Keuringsverslag van een elektrische laagspanning- en zeer lage spanningsinstallatie

NIET CONFORM

Straatnaam	Kipdorpvest
Huisnummer	45
Busnummer	
Postcode	2000
Gemeente	ANTWERPEN
Land	België

Aard onderzoek: Controlebezoek van een huishoudelijke installatie volgens (KB 08/09/2019) - AREI Boek 1- 6.5. en 4.2.4.3.

Afbeelding schakel- en verdeelbord:

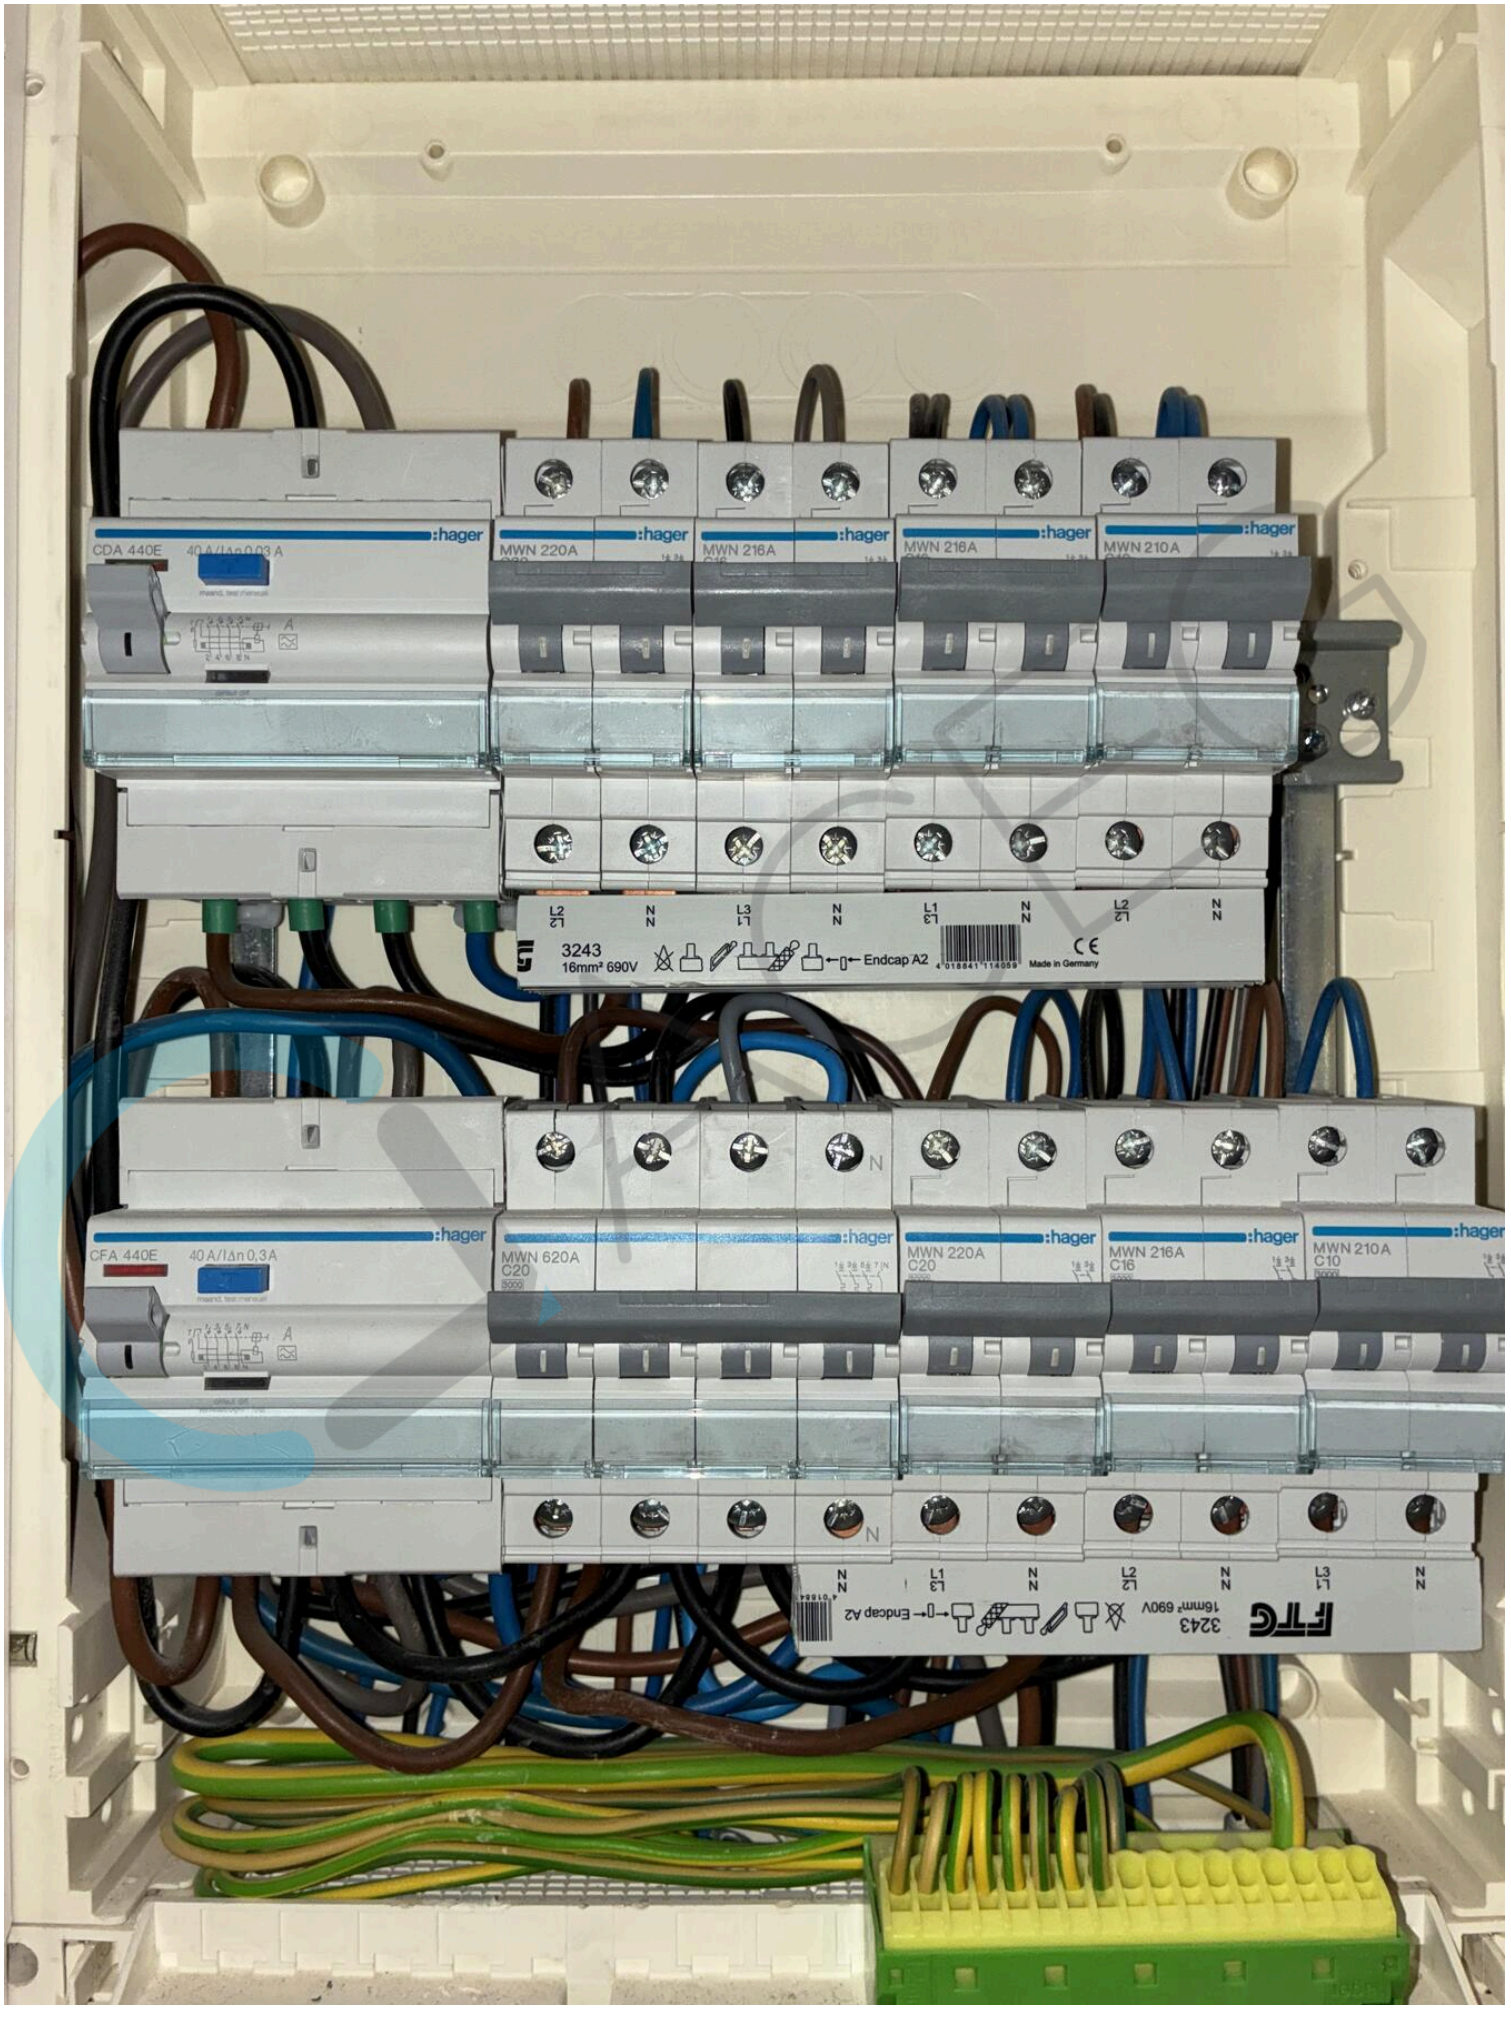
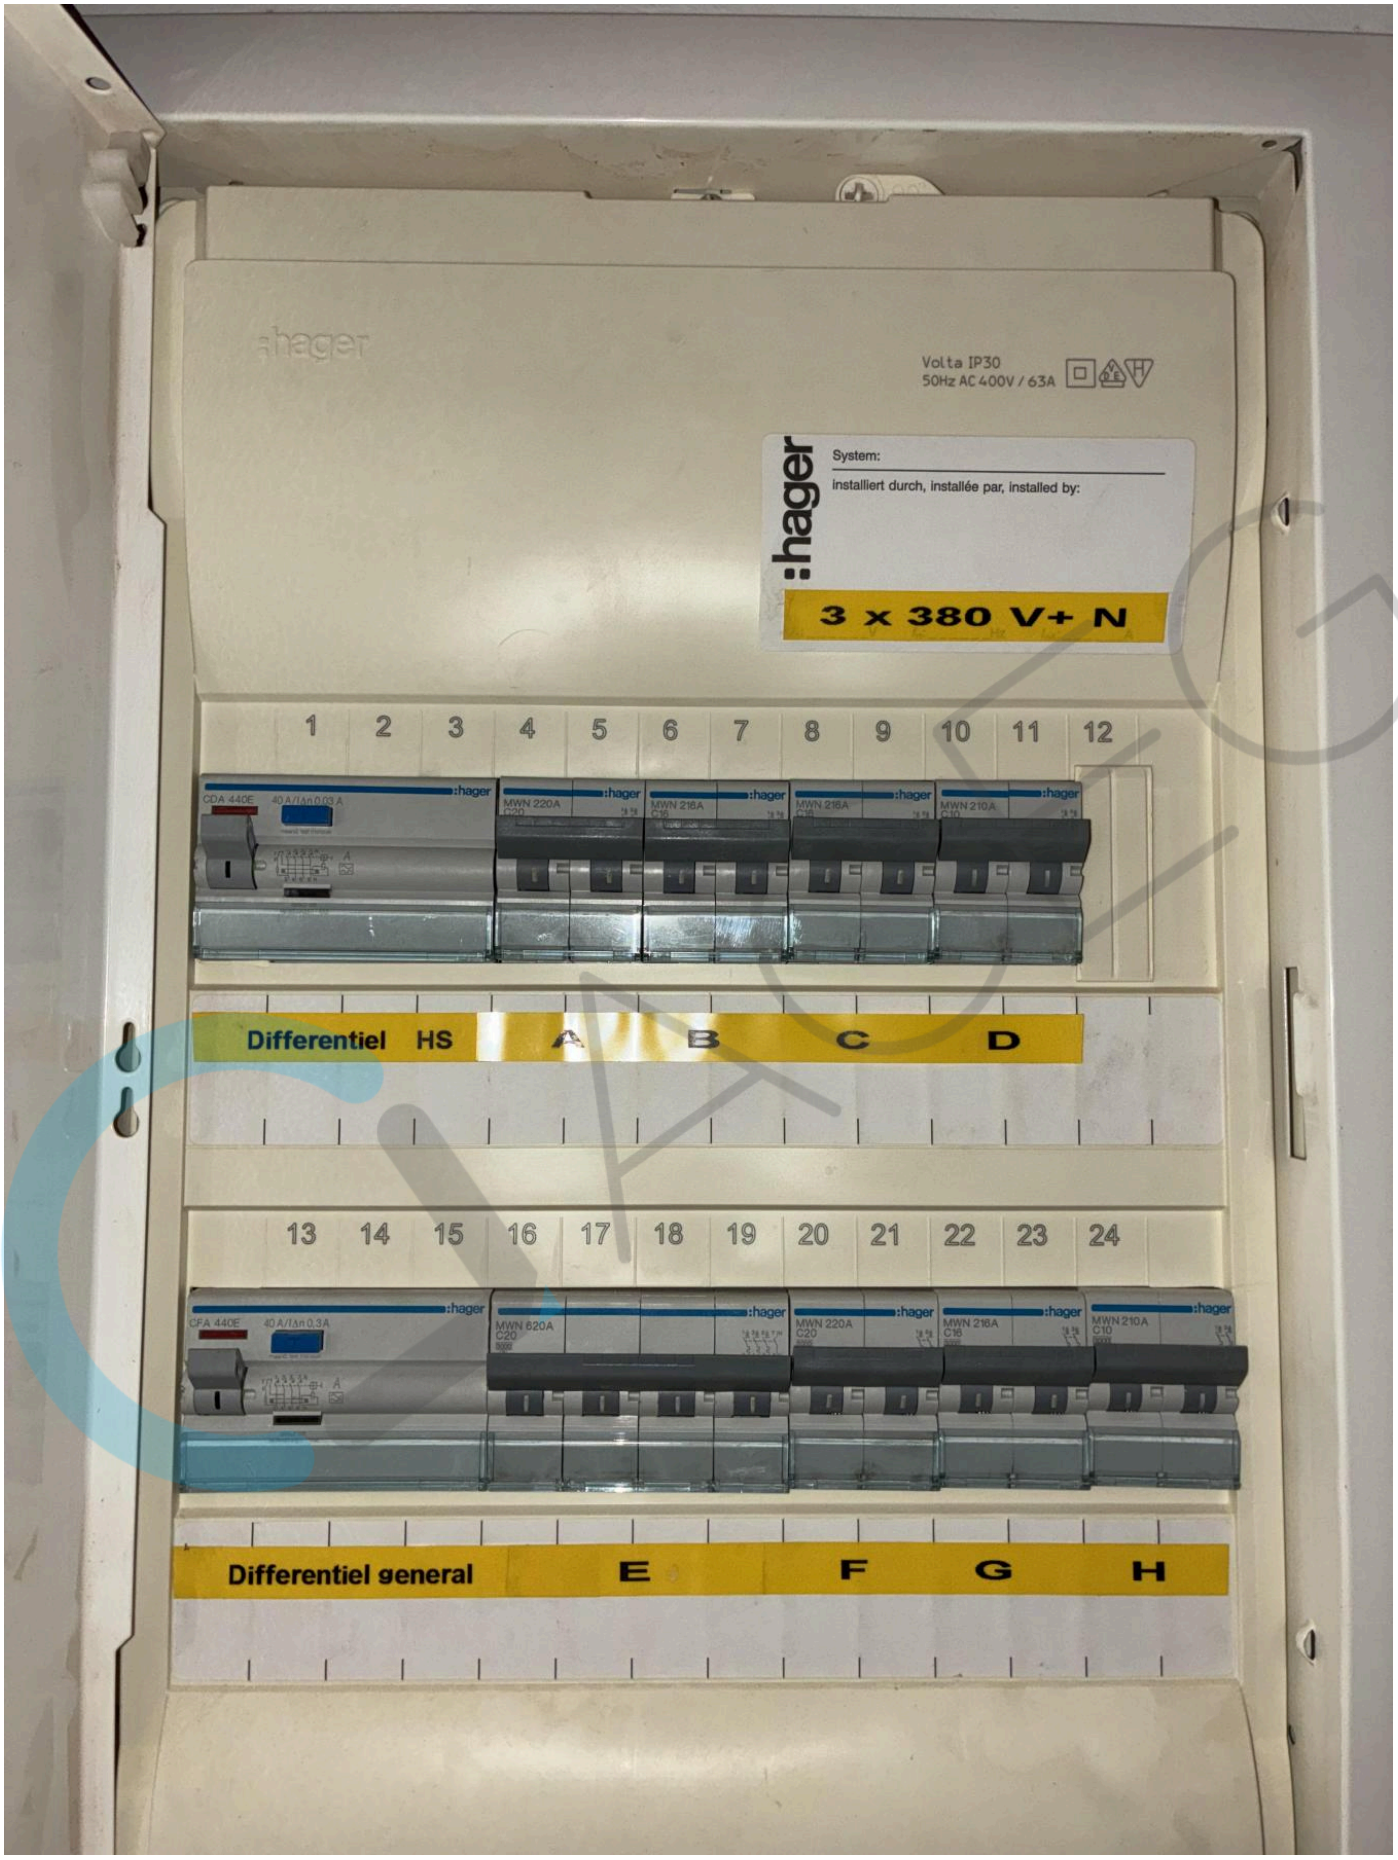
I1.01 Eéndraadschema van de installatie is niet aanwezig. (Boek 1 Afdeling 2.12 - 2.13 en 3.1.2)

I2.03 De continuïteit van equipotentiaalverbindingen en/of beschermingsgeleiders zijn niet gewaarborgd. (Boek 1 Onderafdeling 5.3.5.3.G. en 5.4.3.5)

I3.01 Aardelektrode ontbreekt. Aardingsweerstand niet gemeten. (Boek 1 Onderafdeling 4.2.3.1 en 5.4.2.1.)

I4.01 Hoofdequipotentiale verbinding(en) niet verwezenlijkt. (Boek 1 Onderafdeling 5.4.4.1. en 5.1.6.2)
